Deponie Bornhausen Stilllegung und Nachsorge

Stellungnahme zu gutachterlichem Konzept

Auftraggeber:

Kreiswirtschaftsbetriebe Goslar (KAÖR)

Abb. 1 Vermessungsdaten 2003 bis 2011

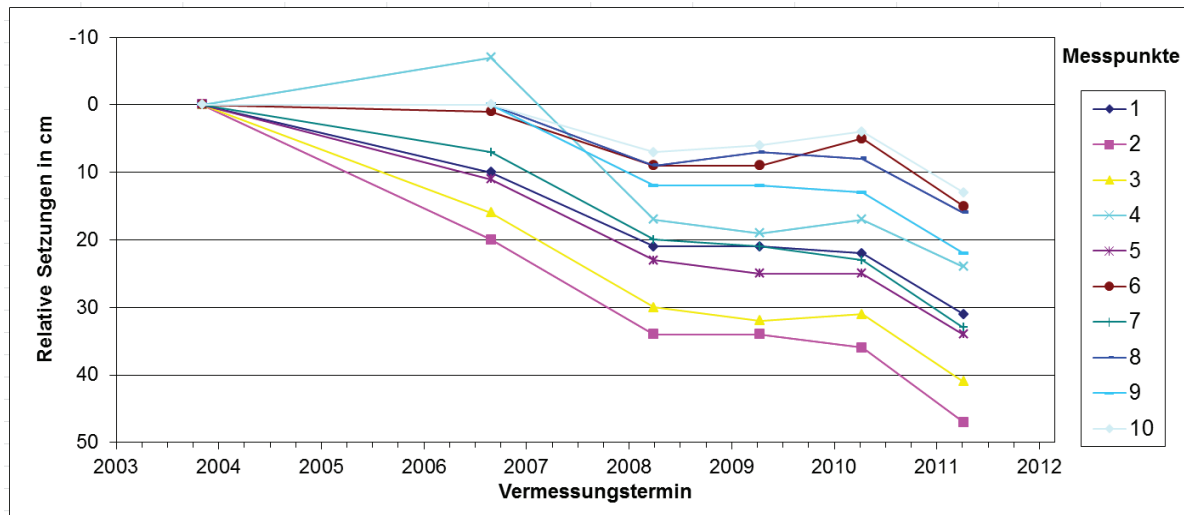
Der Verlauf der Setzungen ist in der Abbildung 1 auf der Grundlage der Setzungsdifferenzen zur vorangegangenen Messung aus [16] grafisch einschließlich der Daten 2010 und 2011 aufgetragen.

Die gemessenen Setzungen zeigen einen zeitlich unsteten Verlauf aller Messstellen. Nach deutlichen und auch erwartungsgemäß verlaufenden Setzungen zwischen 2003 und 2008 stagniert die Setzung des Deponiekörpers scheinbar in den Jahren 2009 und 2010, um im Jahr 2011 eine umso deutlichere Setzung zu erfahren. Dieser Zeitverlauf ist unüblich und nicht plausibel. Hier sollten die Änderung von Bezugspunkten, bauliche Veränderungen im Bereich der Bezugspunkte oder sonstige Veränderungen mit Einfluss auf die Vermessung geprüft werden. Der Verlauf der Setzungen ist zum derzeitigen Stand der Datenlage nicht für eine Extrapolation des Setzungsverlaufs auswertbar. Die Verläufe sind an allen Messstellen mit einer Ausnahme (Punkt 10) jedoch sehr ähnlich, so dass räumlich offenbar nur geringe Setzungsdifferenzen auftraten.

Die in Abbildung 1 dargestellten, gemessenen Setzungen liegen insgesamt zwischen 13 cm und 47 cm in den letzten 7 Jahren (im Mittel ca. 2 bis 7 cm pro Jahr). Grundsätzlich kann bei den Setzungen einer Hausmülldeponie über 10 Jahre nach Einlagerungsende von deutlich abklingenden Setzungen ausgegangen werden, die aus der Messdatenlage so jedoch nicht erkennbar sind. Der Verlauf der abklingenden Deponiegasproduktion, die im folgenden Abschnitt behandelt wird, bestätigt diesen angenommenen Verlauf der Setzungen für die Deponie Bornhausen, da ein Großteil der Setzungen auf dem mikrobiologischen Abbau von organischer Substanz unter Bildung von Deponiegas zurückgeführt werden kann.

- Die **Setzungen** sind zum derzeitigen Stand aufgrund einer nicht plausiblen Datenlage nicht für eine Extrapolation des Setzungsverlaufs auswertbar. Eine Überprüfung der Datenaufnahme und der Bezugspunkte ist erforderlich. Grundsätzlich scheinen die Setzungen offenbar jedoch so weit abgeklungen zu sein, dass unter Berücksichtigung von planerischen Vorgaben die Aufbringung einer Oberflächenabdichtung kurzfristig möglich wäre.

Abb.2 Bandbreite der Gasproduktion aus [2]

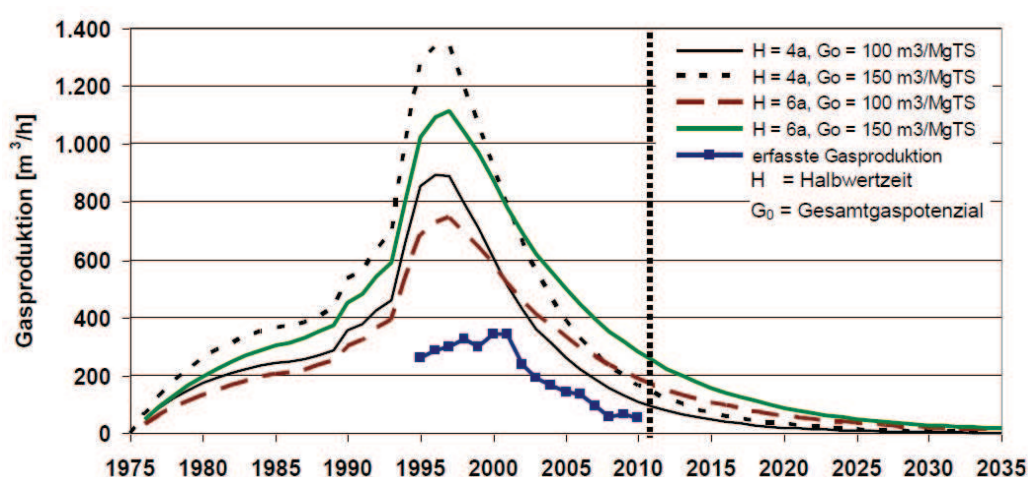
In [2] wird unter einer Reihe von Annahmen eine Bandbreite der Gasproduktion für die Deponie Bornhausen im Vergleich zur tatsächlich erfassten Gasmenge angegeben. Die grafische Darstellung dieser Berechnungen sind in der Abbildung 2 dargestellt. Die in sich plausiblen Daten zeigen, dass sich die Gasbildung der Deponie in der asymptotisch auslaufenden Phase mit einem derzeit maximal noch erfassbaren Gasvolumen 50 bis 100 m³/h und einer Methankonzentration von 43 % befindet. Die Gasfassung erfolgt derzeit hauptsächlich noch über 8 von 29 Gasbrunnen. Ein weiterer deutlicher Rückgang der erfassbaren Gasvolumen wird in den nächsten Jahren erwartet.

Die zum jetzigen Zeitpunkt abgeschätzte Gasproduktion liegt an der oberen Grenze für passive Entgasungsmaßnahmen. Sollte kurzfristig eine Oberflächenabdichtung aufgebracht werden, müssten beispielsweise relativ große Methanoxidationsfenster geplant werden.

Vorstellbar wäre allerdings auch eine Kombination aus einer aktiven Gasgewinnung unter der Abdichtung bei gleichzeitiger Einrichtung von Methanoxidationsflächen bei der Herstellung der Abdichtung, die nach wenigen Jahren, wenn die Gasproduktion zurückgegangen ist, ohne zusätzlichen Aufwand durch „Umschalten“ in Betrieb genommen werden können. Dabei kann es zunächst sinnvoll sein, einzelne Gasbrunnen zu erneuern, um die Ausbeute des Gases in der aktiven Phase zu erhöhen.
